**Questions et commentaires
pour le projet de parc éolien Des Moulins—Phase 2
sur le territoire non organisé de Ruisseau-Ferguson
par Énergie éolienne Des Moulins S.E.C.**

Dossier 3211-12-192

Le 28 mars 2012

ANNEXE 1

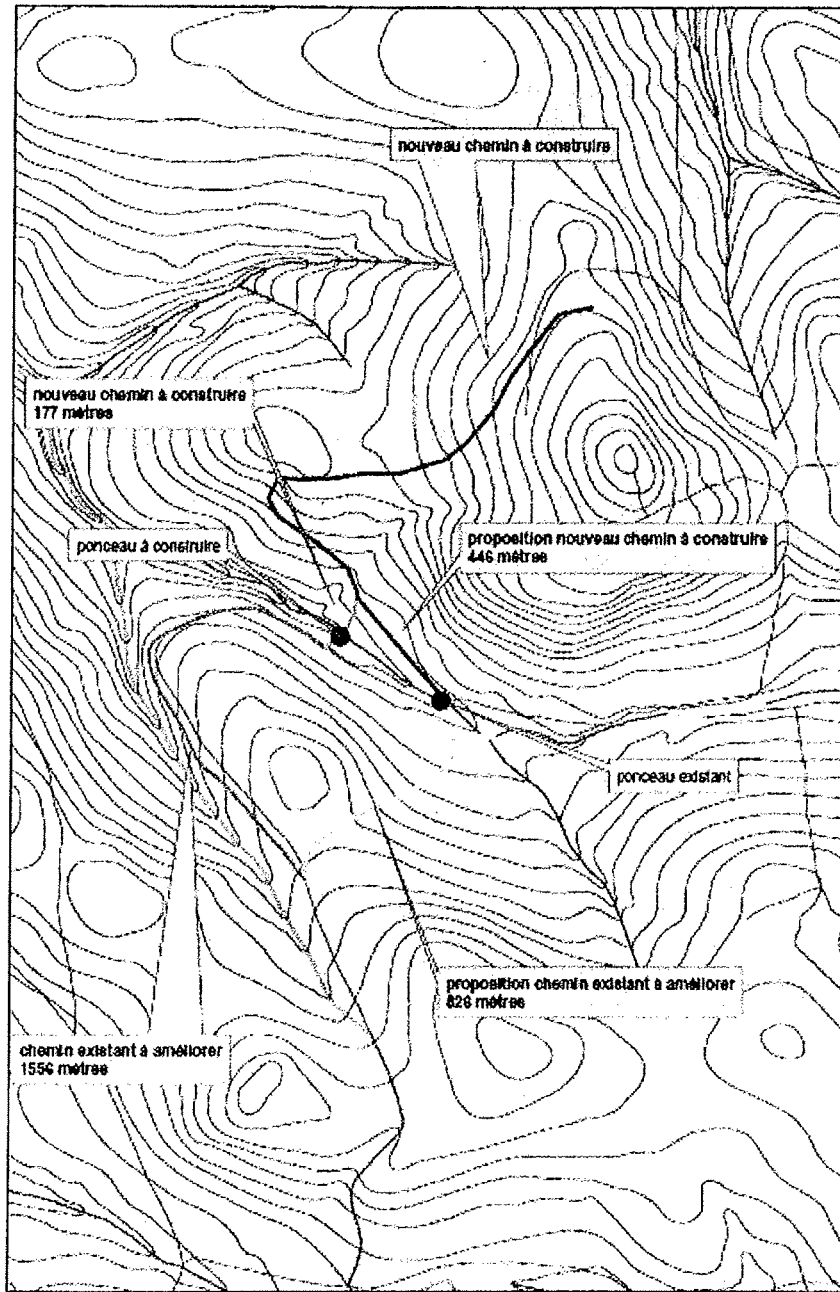
QC-10 Le MRNF se questionne sur le chemin qui relie les éoliennes 71 et 72 aux cinq autres éoliennes du projet. Sur la carte jointe à l'annexe 1, l'initiateur propose d'utiliser un chemin existant à améliorer d'une longueur de 1556 m (identifié en bleu). Cette portion de chemin longe un ruisseau sur toute sa distance et comprend la construction d'un nouveau ponceau. Le MRNF suggère plutôt le tracé mauve d'une longueur de 446 m de chemin à construire et de remettre en état la section jaune sur une longueur de 826 m. Cette proposition aurait comme avantage de sortir complètement de la zone d'influence du ruisseau et éviterait de construire un nouveau ponceau à moins de 350 m d'un ponceau existant. Cette proposition aurait également l'avantage de réduire d'environ 500 m la distance totale de construction ou de remise en état de la voirie. Sur cet aspect, des discussions entre le MRNF et l'initiateur s'avèrent nécessaires afin de convenir d'un tracé avant les étapes subséquentes de l'analyse de l'étude d'impact.
